WYJAŚNIENIA TREŚCI SPECYFIKACJI ISTOTNYCH WARUNKÓW ZAMÓWIENIA

Dotyczy: postępowania o udzielenie zamówienia publicznego prowadzonego w trybie przetargu nieograniczonego, którego przedmiotem zamówienia jest wybór Generalnego Wykonawcy zadania pn. „Budowa budynku Małopolskiego Centrum Nauki Cogiteon o funkcji wystawienniczej, laboratoryjno-warsztatowej, biurowo-konferencyjnej, gastronomicznej z wbudowanym garażem podziemnym oraz z wewnętrznymi instalacjami: elektrycznymi z wbudowaną podziemną stacją transformatorową, teletechnicznymi, wodnokanalizacyjnymi, kanalizacji deszczowej, c.o. z wymiennikownią, wentylacji pożarowej, wentylacji mechanicznej i klimatyzacji, instalacji technologicznych wraz z uzbrojeniem terenu, w tym: przyłącze ciepłociągu, przyłącze wodociągowe, przyłącze kanalizacji sanitarnej i przyłącze kanalizacji deszczowej oraz instalacje zewnętrzne: kanalizacji sanitarnej, technologicznej ze zbiornikiem bezodpływowym, deszczowej ze zbiornikiem retencyjnym, wody zielonej, wodociągowej, wodociągowej przeciwpożarowej, przebudowy kanalizacji deszczowej odwodnienia pasa startowego, kanalizacji telekomunikacyjnej, elektroenergetycznej n/n 0,4kV, elektroenergetycznej SN 15kV,

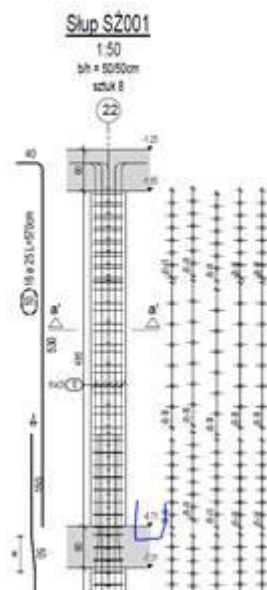
Prosimy o wyjaśnienie czy rzędne na rysunkach zbrojeniowych słupów są błędne, czy strop jest wylewany w spadku. Przykład rzędnych na poniższej grafice (poprawną zaznaczoną rzędną wydaje się być -6,65 natomiast jest -6,71), brak informacji w projekcie o stropach wylewanych w spadku.

Zamawiający wyjaśnia, że ww. strop nie jest w spadku. Prawidłowa rzędna to -6.65. Zamawiający publikuje poprawiony rysunek: plik pn. 304-MCN-3-KO-ZB-XX-SL-XX-001_zmieniony 20_08_20.pdf

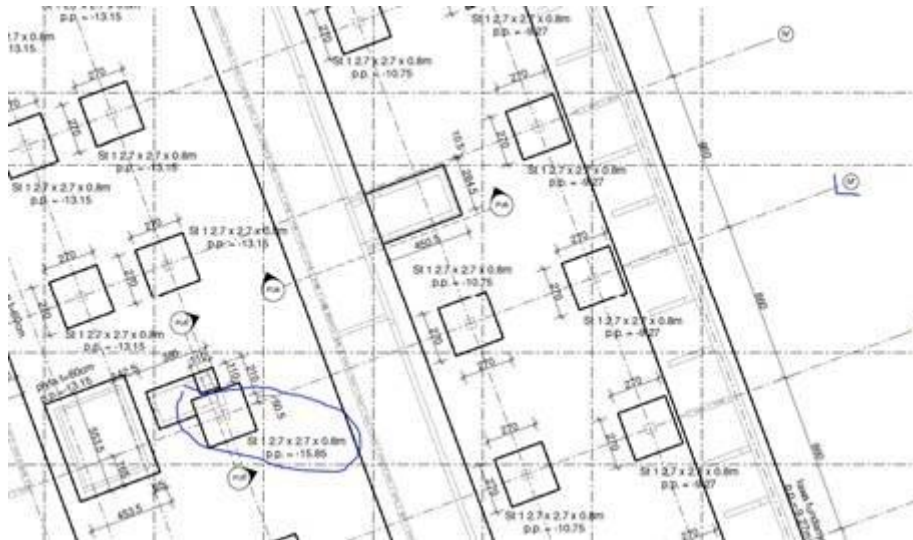
Prosimy o wyjaśnienie rozbieżności stopa fundamentowa na rzucie fundamentów posadowiona jest niżej niż sąsiadujące, natomiast na planie sytuacyjnym słupów słup jego dolna rzędna jest na wysokości -12.35, w tym samym miejscu rzędna górna stopy fundamentowej na poziomie -15,05. Prosimy o informacje, które informacje są poprawne ponieważ rozbieżność ta ma wpływ na ilość robót ziemnych, ilość robót żelbetowych.

Zamawiający informuje, że rzędna na rzucie fundamentu jest poprawna. Poprawiono zbrojenie słupa. Zamawiający publikuje poprawiony rysunek: plik pn. 304-MCN-3-KO-ZB-XX-SL-XX-001_zmieniony_08_20.pdf

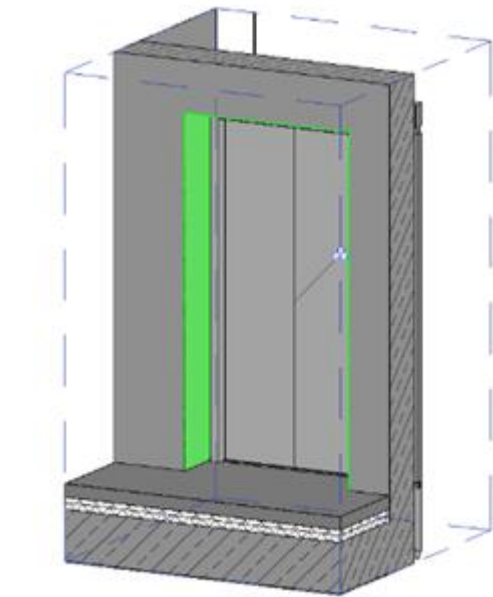
Na modelu 304-MCN-AR-DR znajdują się elementy opisane jako "otwór windowy", wykonane ze stali nierdzewnej szczotkowanej - czy przez te elementy należy rozumieć portale windowe ?

Elementy opisane w modelu jako otwór windowy to wykończenie szpalet otworu drzwi przystankowych wind ze stali nierdzewnej szczotkowanej grubości 3 mm, analogicznie do innych otworów drzwiowych. Jest to element zaznaczony kolorem zielonym na rysunku poniżej:

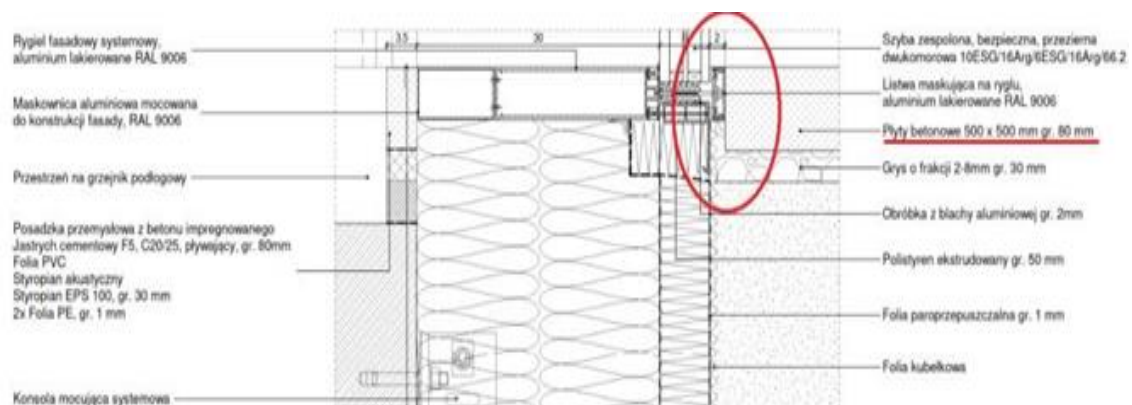
W nawiązaniu do Rys. 304-MCN-3-AR-XX-DE-FA-13-001, 304-MCN-3-AR-XX-DE-FA-14-001, 304-MCN-3-AR-XX-DE-FA-15-001 Lokalizacja rygla fasad aluminiowo-szklanych pod warstwami wykończeniowymi terenów zewnętrznych utrudni ewentualną późniejszą wymianę szyby – konieczność demontażu listwy maskującej oraz listwy dociskowej na ryglu. Czy dopuszczalne jest podniesienie dolnego rygla fasady około 50 mm tak aby umożliwić dostęp do listwy maskującej i dociskowej rygla?
